改善箇所説明図

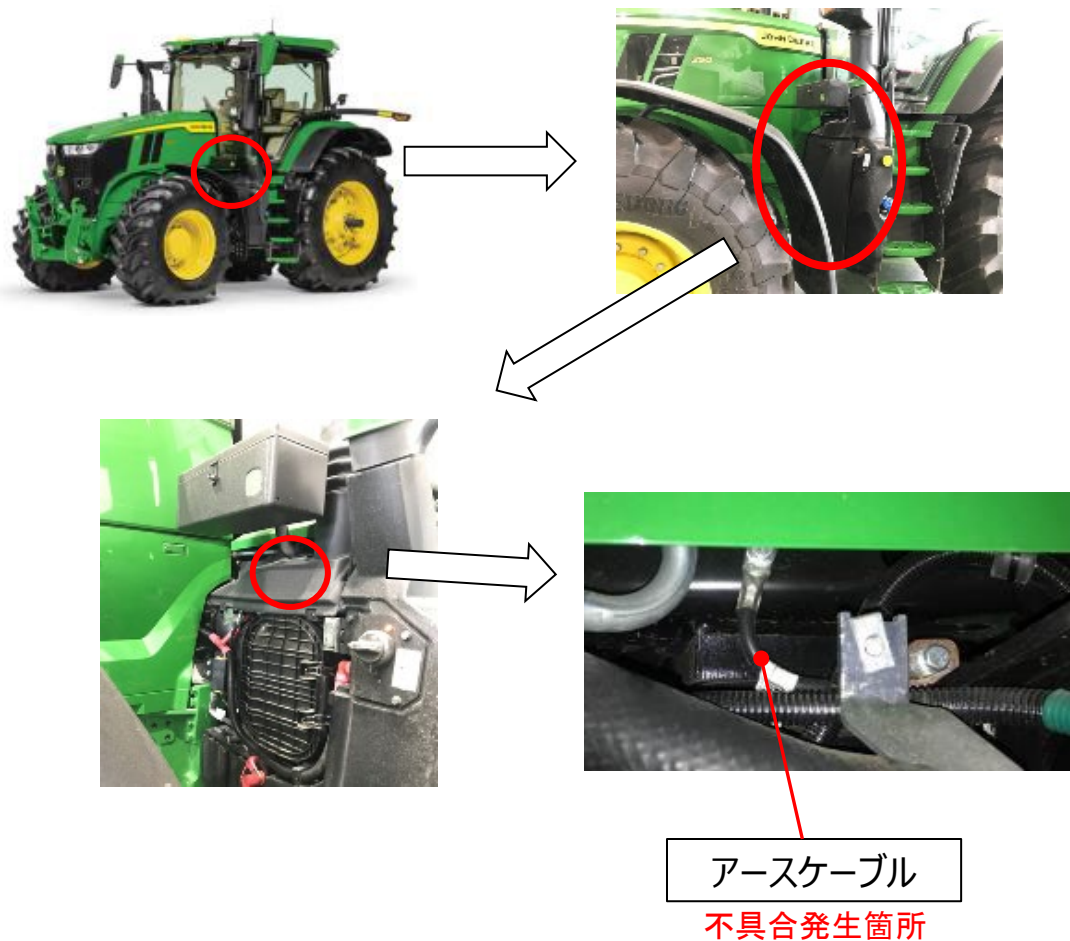
不具合発生箇所

農耕トラクタのアースケーブルにおいて、ケーブル長さに関する設計が不適切な為、振動によりケーブルが損傷することがある。そのため、アース不良が発生し、そのままの状態で使用を続けると、最悪の場合、エンジンが停止するおそれがある。

改善内容

全車両、アースケーブルを対策品に交換する。

は交換部品を示す。
